国総施第 57号
国総建第 109号
国総振第 79号
平成17年 8月 5日

リコールの届け出に伴う建設機械の事故防止について（7月分）

建設機械に係わるリコール届出一覧 (期間:平成17年7月分)

改善箇所説明図

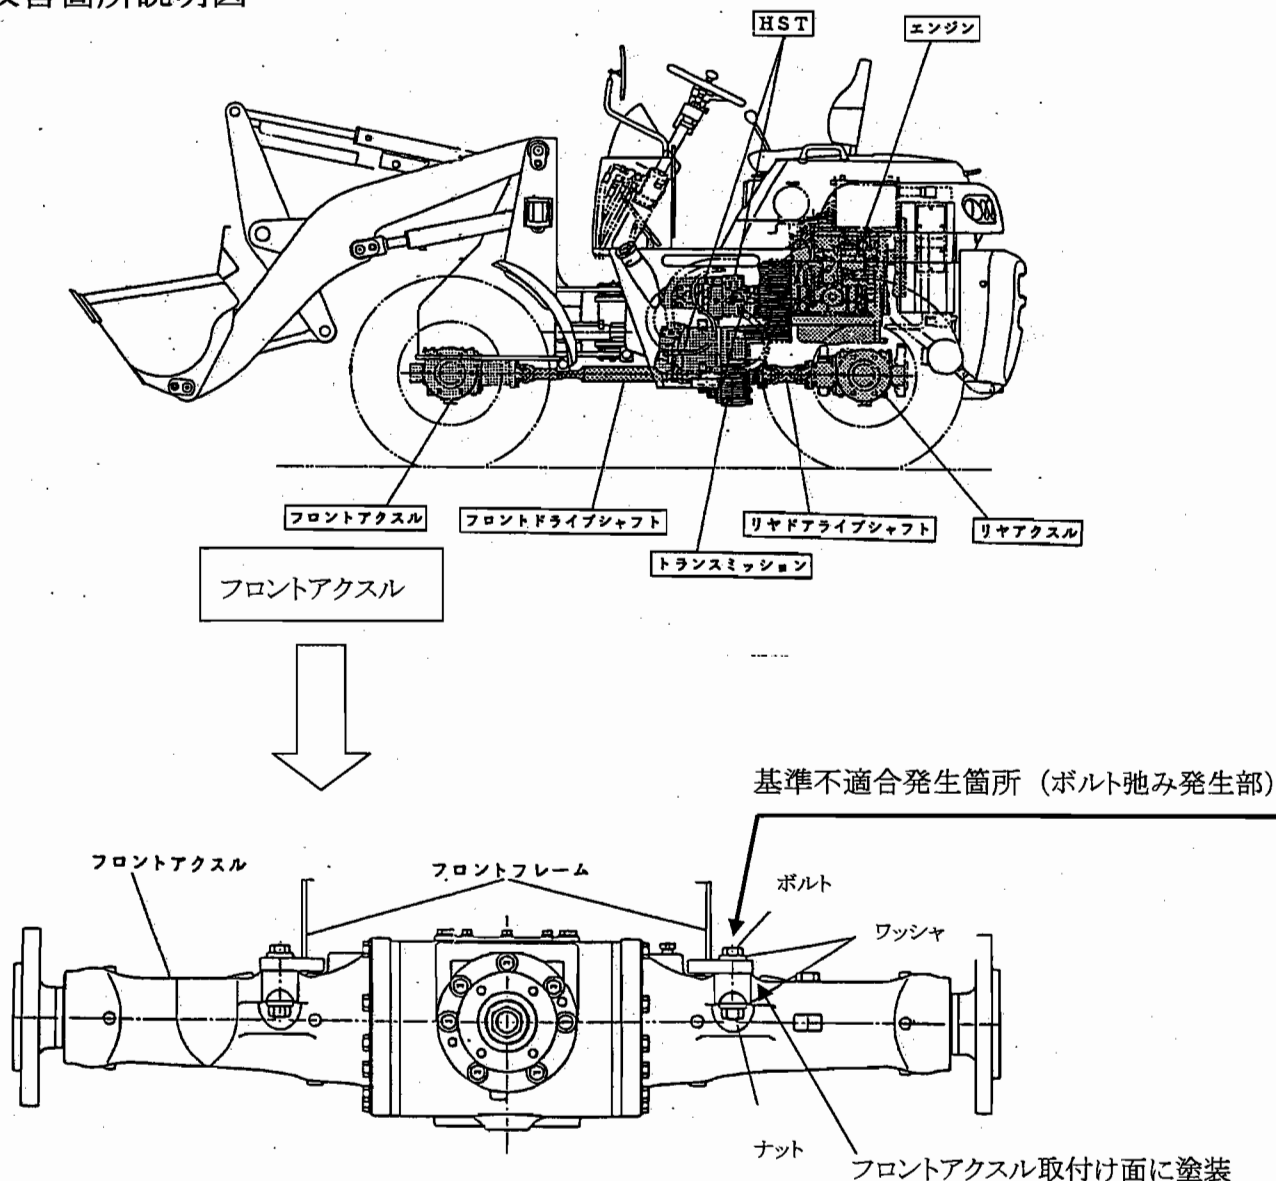
フロントアクスルを車台に固定する取付けボルトの締付けトルク設定値が不適切であるため、除雪等の作業時の負荷の繰り返しにより当該ボルトがゆるむおそれがある。また、一部の車両において、当該フロントアクスル取付け面に塗装が残っていたため、取付けボルトの初期締付けトルクが低下したものがあ。そのため、そのまま使用を続けると、当該締付面にガタが生じ、最悪の場合、当該ボルトが折損しフロントアクスルが脱落するおそれがある。

全車両、フロントアクスル取付けボルトを交換し、適切なトルクで締付ける。またフロントアクスル取付け面に塗装が残っている車両にあっては、当該フロントアクスル取付面の塗装を除去する。

識別： フロントアクスルに白色ペイントを塗布する。

改善箇所説明図

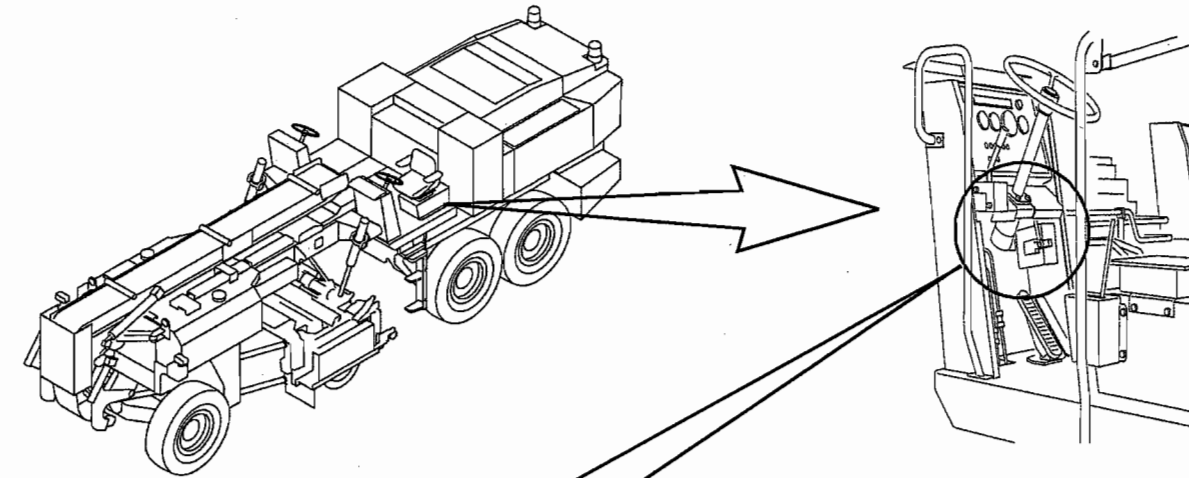
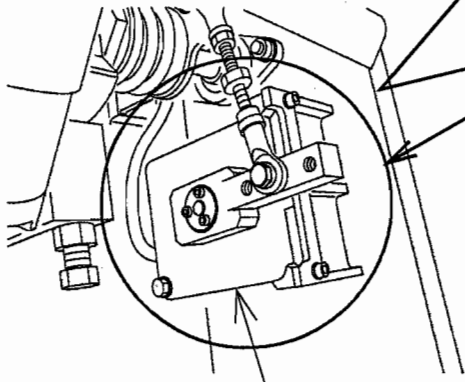
電気制御式前後進コントロールユニットにおいて、配線取出し部の防水構造が不適切なため、洗車等により当該取出し部からユニット内部に水が浸入し、可変抵抗部が錆びて腐食することがある。そのため、その状態で使用を続けると、導通不良を起こし、最悪の場合、後進操作時に前進してしまうおそれがある。

全車両、電気制御式前後進コントロールユニットを対策品に交換する。

改善前	改善後(対策品)
	<p data-bbox="686 1825 885 1870">通気孔を追加</p> <p data-bbox="1013 1825 1380 1870">防水型配線クランプに変更</p>

識別：電気制御式前後進コントロールユニットに、防水型配線クランプを有することで識別する。

改善箇所説明図

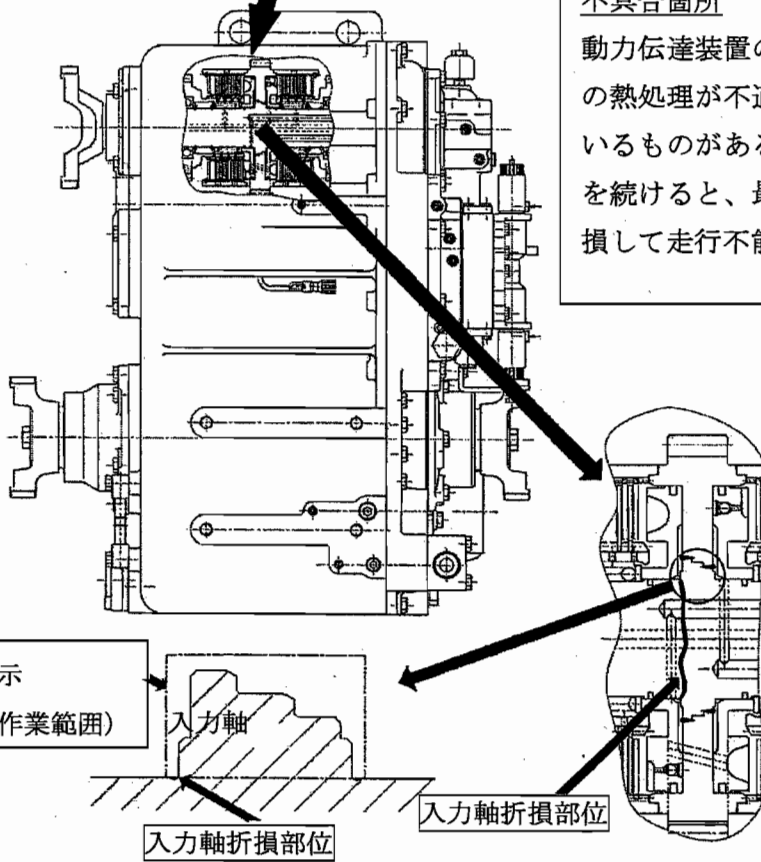
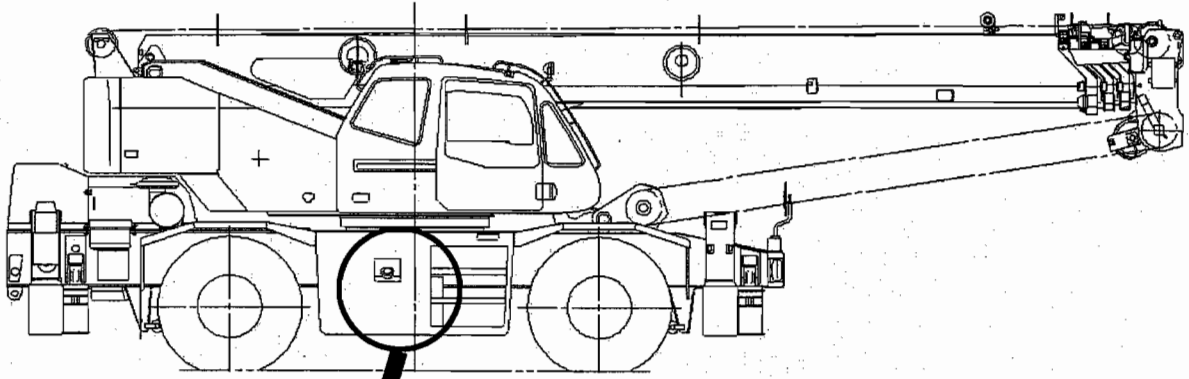
不具合箇所
 動力伝達装置のミッション入力軸の熱処理が不適切なため、強度が不足しているものがある。そのため、そのまま使用を続けると、最悪の場合、当該入力軸が折損して走行不能にいたるおそれがある。

不適切な熱処理指示
 (浸炭防止剤塗布作業範囲)

改善内容
 全車両、ミッション一式を良品と交換する。

良品の熱処理指示
 (浸炭防止剤塗布作業範囲)

識別：ミッションハウジング底面に白色ペイントを塗布する
